OTROSÍ No. 02 DE PRORROGA, ADICIÓN PRESUPUESTAL Y BALANCE DE MAYORES DE MAYORES Y MENORES CANTIDADES E ITEMS NO PREVISTOS AL CONTRATO DE OBRA No. 01868 DEL 21 DE JULIO DEL 2025

OBJETO: "CONSTRUCCION DE SENDEROS PEATONALES EN CONCRETO ESTAMPADO EN LA CABECERA CORREGIMENTAL DE CHORRERA".

JUSTIFICACIÓN OTROSÍ No. 02 DE PRORROGA Y ADICIÓN PRESUPUESTAL AL CONTRATO No 001868 DE 2025, SUSCRITO ENTRE LA GOBERNACIÓN DEL AMAZONAS Y VIETTA CONSTRUCCIONES SAS

Ilustración 1 - Planta de Tramo a Intervenir.

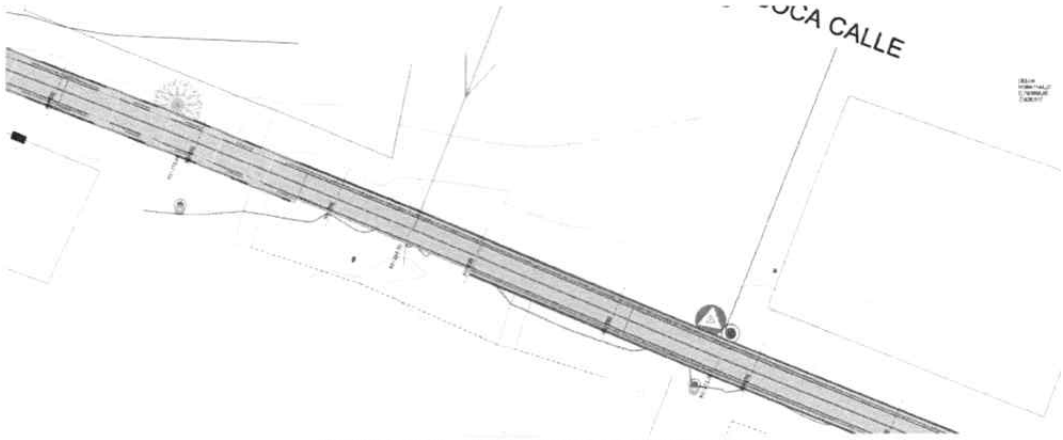
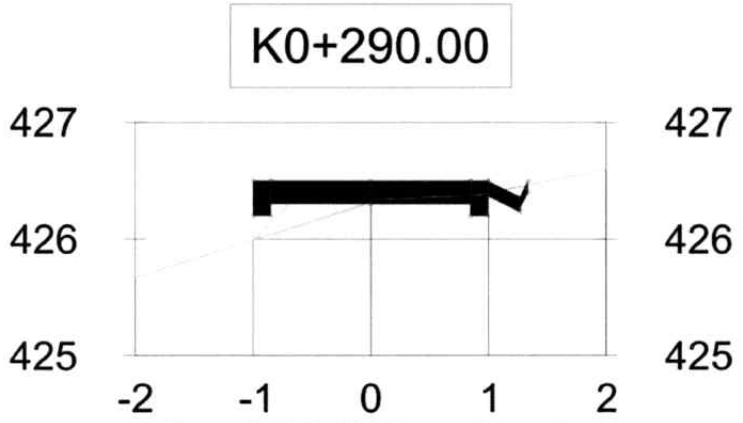
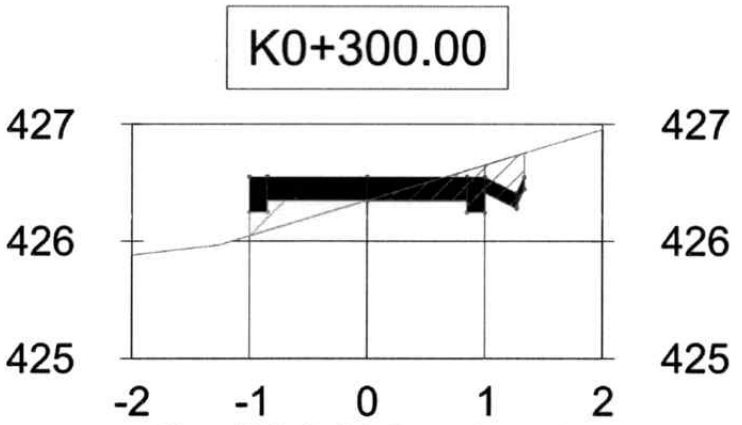
Abscisa k0+290 hasta K0+302.46:
En este tramo se debe construir una caja para pase de agua y descole en tubería de 6", hay un filo de peña, con una pendiente pronunciada lo que incrementaría el costo para hacer una estabilización del terreno en ese punto, por lo que no llevaría cuneta por el costado derecho 2m hacia mayores y menores. A continuación, se presenta la planta y el perfil para el tramo.

Ilustración 4 - Planta de Tramo a Intervenir.

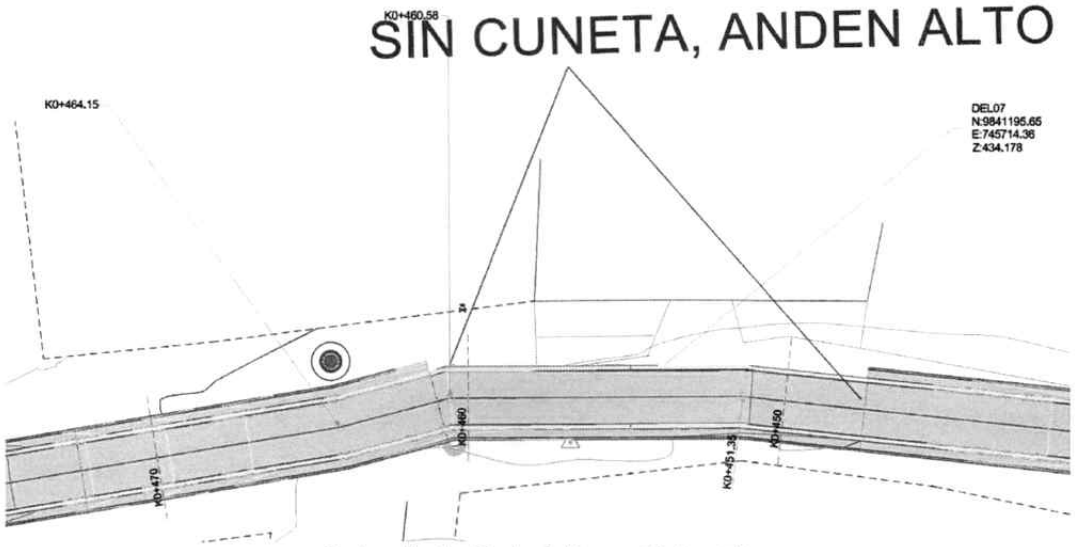
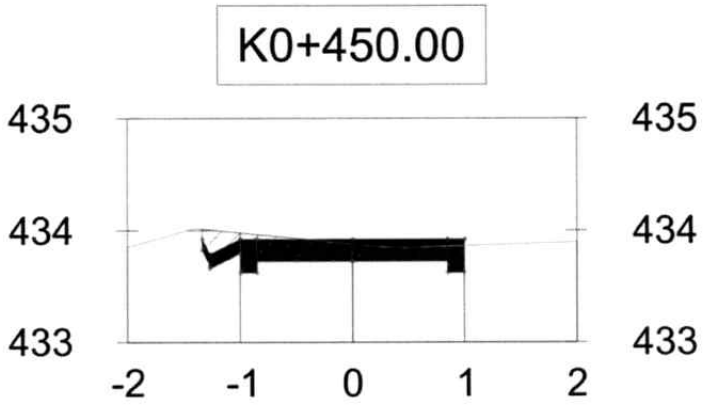
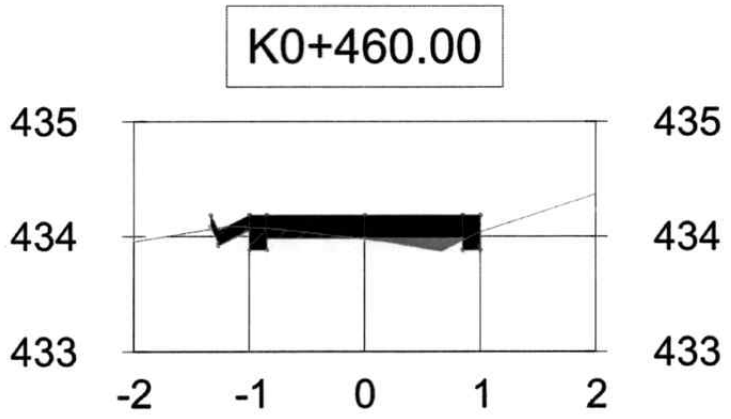
Abscisa K0+447.50 hasta K0+461.25:
En este tramo no se hará cuneta en el costado derecho porque tenemos estructuras en concreto que no es necesario afectar. A continuación, se presenta la planta y el perfil para el tramo.

Ilustración 7 - Planta de Tramo a Intervenir.

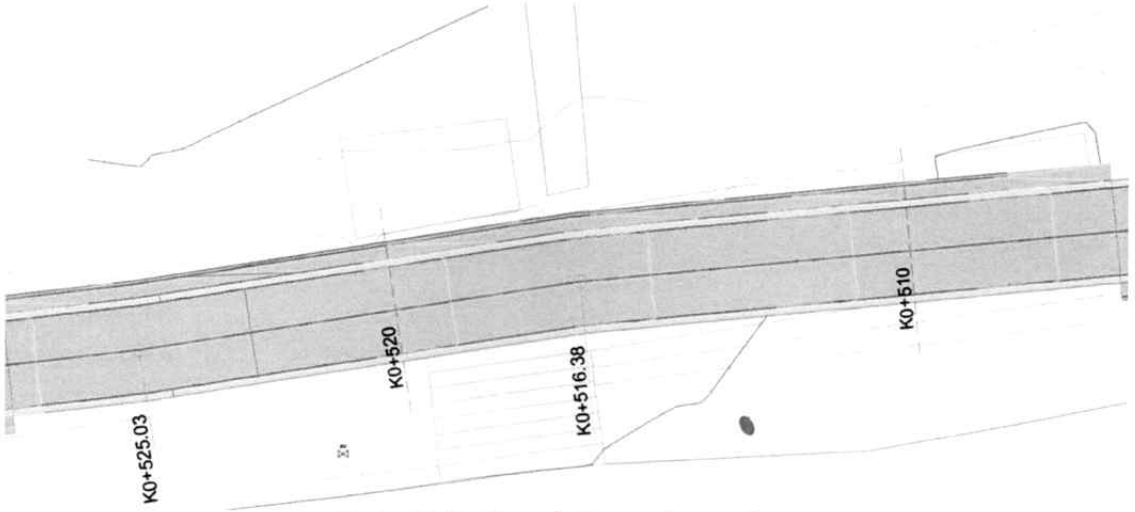
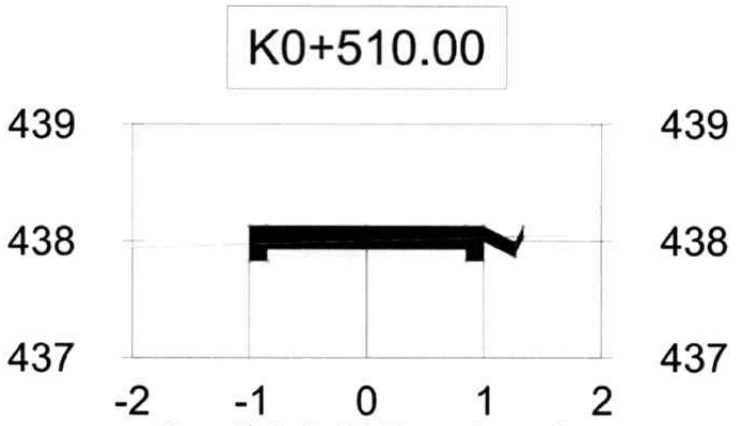
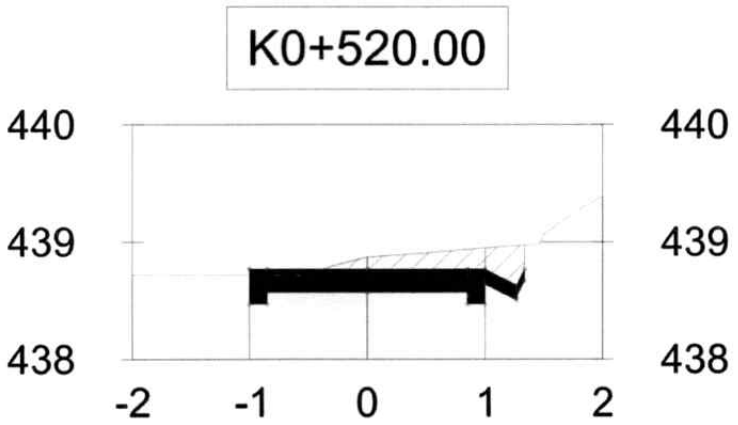
Abscisa K0+506 hasta K0+527.61:
En este tramo no se hará cuneta en el costado izquierdo porque tenemos estructuras en concreto que no es necesario afectar. A continuación, se presenta la planta y el perfil para el tramo.

Ilustración 9 - Planta de Tramo a Intervenir.

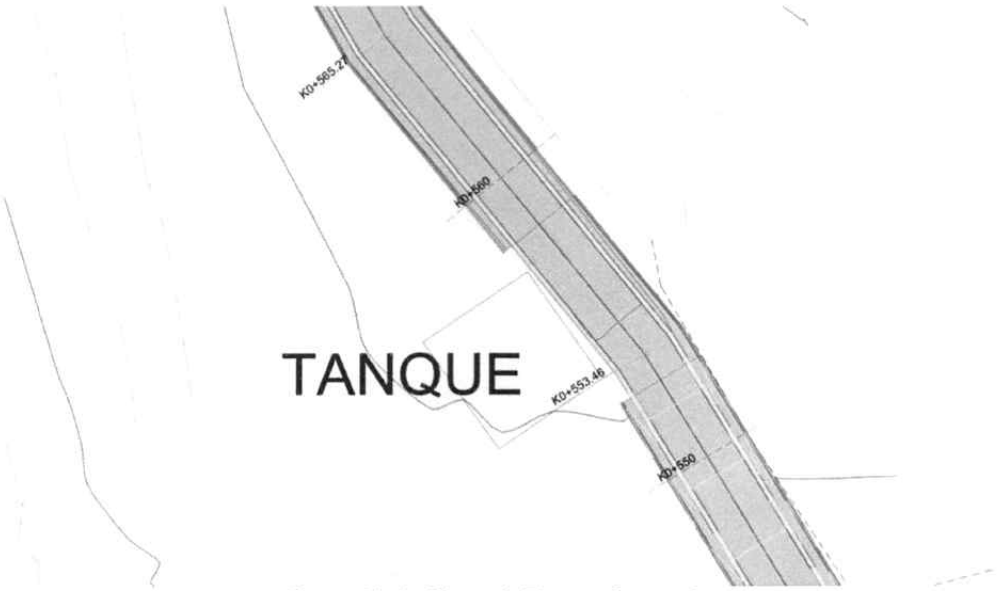
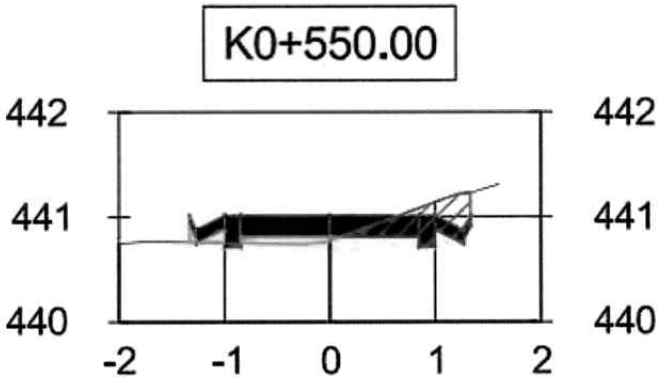
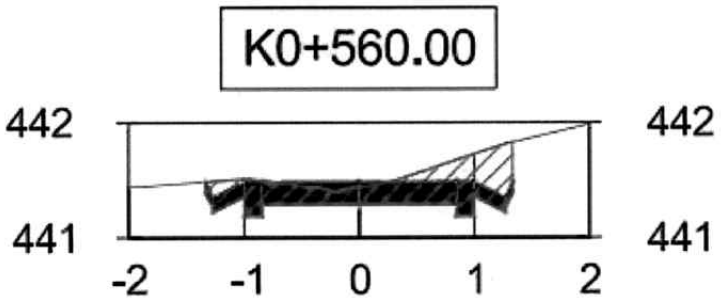
Abscisa K0+552.59 hasta K0+558.08:
En este tramo no se hará cuneta en el costado izquierdo porque está el tanque, esta estructura de concreto limita el espacio y no es posible demolerlo puesto que incrementaría los costos de inversión en el tramo.

Ilustración 12 - Planta de Tramo a Intervenir.

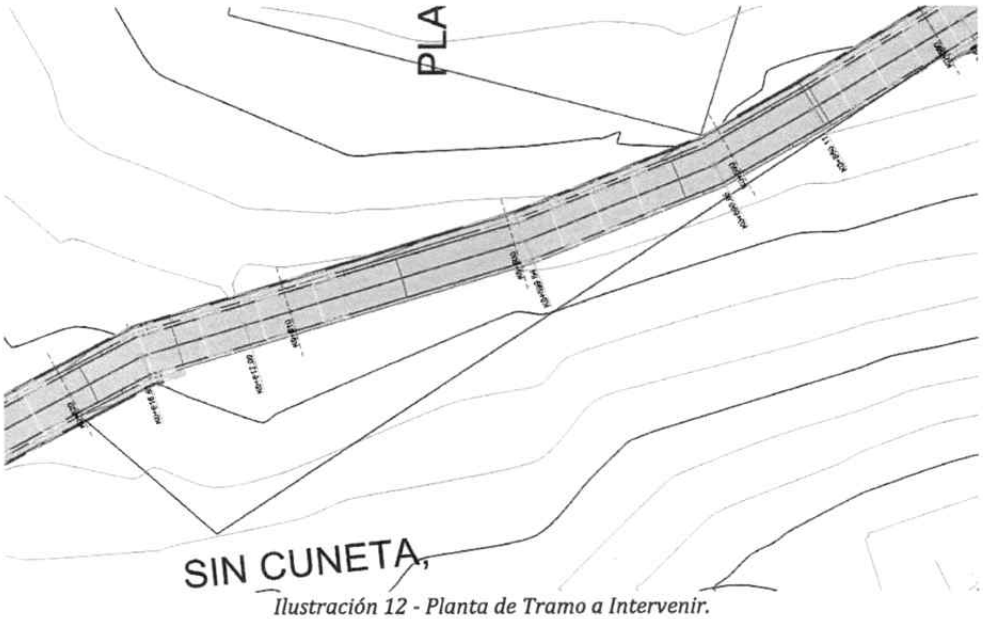
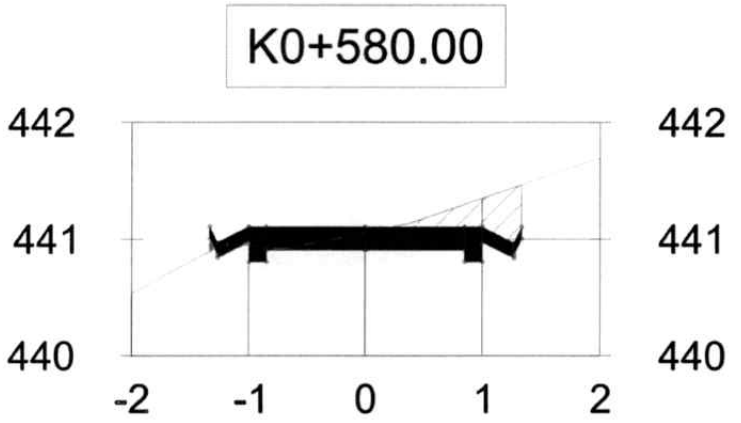
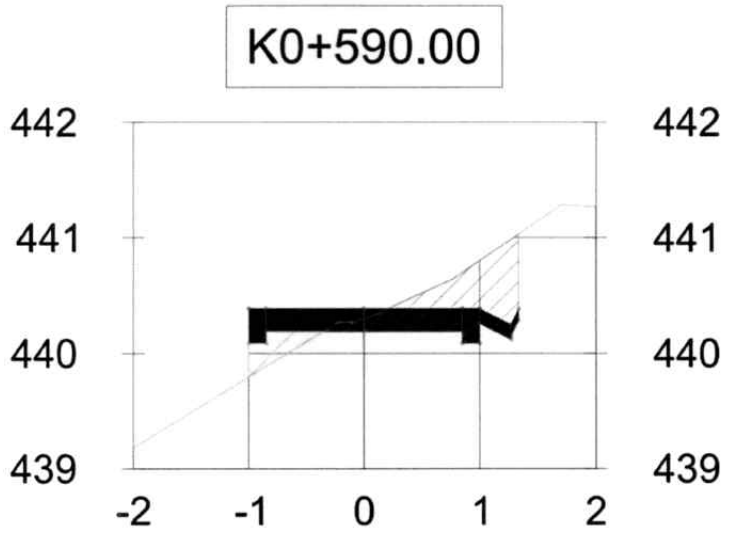
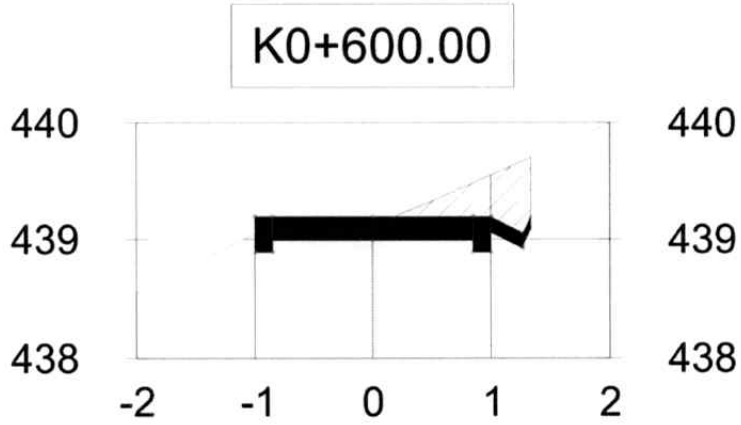
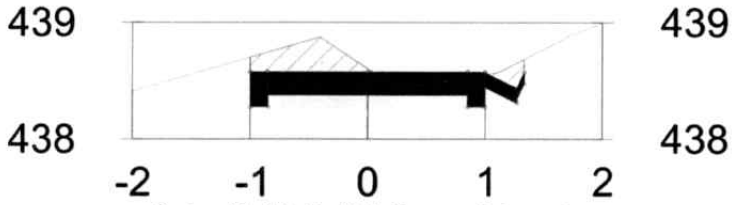
Abscisa K0+580.00 hasta K0+614.99:
En este tramo no se hará cuneta en el costado izquierdo porque es una zona que presenta una caída condición donde hay un filo de peña, con una pendiente pronunciada lo que incrementaría el costo para hacer una estabilización del terreno en ese punto.
